**AVIS RELATIF À LA PROTECTION
CONTRE LES EVENTUELS EFFETS NOCIFS ET NUISANCES
PROVOQUÉS PAR LES RAYONNEMENTS NON IONISANTS
GÉNÉRÉS PAR DES ANTENNES ÉMETTRICES STATIONNAIRES**

Commune : BEAUVECHAIN - Exploitant : TELENET GROUP

Référence exploitant : BW4579G

Rapport n° 3570 / 2023

Figure 1 : Vue en plan des lieux de séjour et des points de contrôle

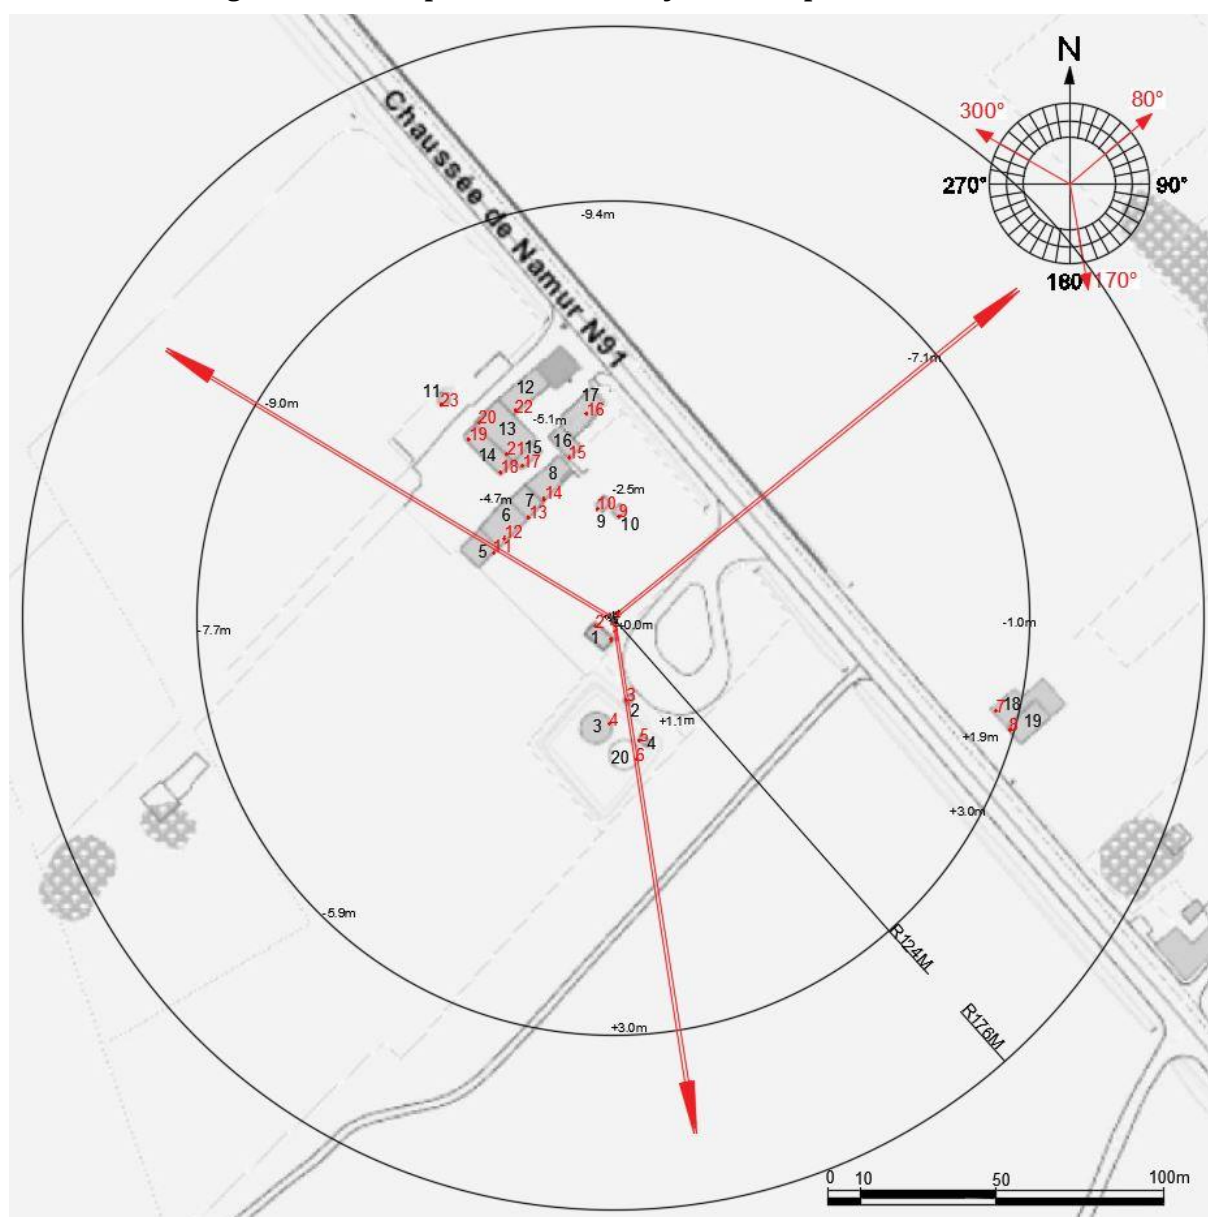
N° point de contrôle	LS	Atténuation (dB)	Indice d'exposition relatif à la limite par installation IE_i
7	18	3,0	0,301
8	19	3,0	0,264
4	3	3,0	0,159
3	2	3,0	0,133
5	4	3,0	0,110
6	20	3,0	0,110
12	6	3,0	0,098
11	5	3,0	0,097
13	7	3,0	0,087
18	14	3,0	0,071
19	14	3,0	0,067
20	13	3,0	0,061
21	13	3,0	0,060
14	8	3,0	0,060
17	15	3,0	0,059
10	9	3,0	0,050
22	12	3,0	0,048
23	12	3,0	0,048
9	10	3,0	0,040
15	16	3,0	0,038
16	17	3,0	0,033
1	1	3,0	0,027
2	1	3,0	0,003

En ce qui concerne les antennes de l'installation mentionnées dans le tableau 1, la distance maximale à laquelle la limite pourrait être atteinte, à l'extérieur, est égale à 166,3 m. S'il n'y a pas de LS à une distance inférieure, les antennes respectent forcément la limite d'immission.

Dans le cas des LS situés à l'intérieur des bâtiments, une atténuation d'obstacle est prise en compte et il en résulte que la distance maximale à laquelle la limite pourrait être atteinte se réduit à 117,7 m.

Figure 2 : Vue en plan des installations d'antennes dans un rayon de 300 mètres autour de l'installation faisant l'objet de la demande d'avis

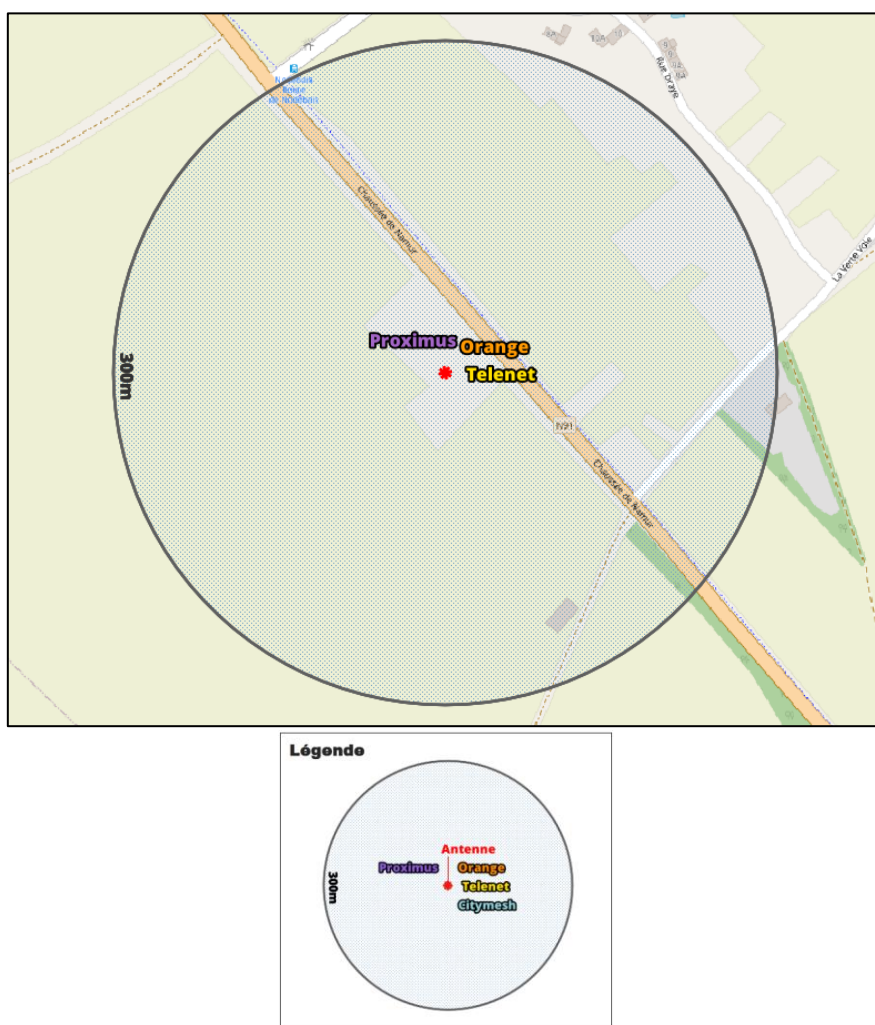
Compte tenu du nombre d'installations localisées dans la figure 2, il apparaît que l'intensité du rayonnement électromagnétique généré, dans les lieux de séjour situés à proximité de l'installation référencée dans le paragraphe 2, par l'ensemble des antennes émettrices stationnaires de l'ensemble des exploitants du même site d'antennes émettrices stationnaires respecte la limite fixée à l'article 4, § 2 du décret.
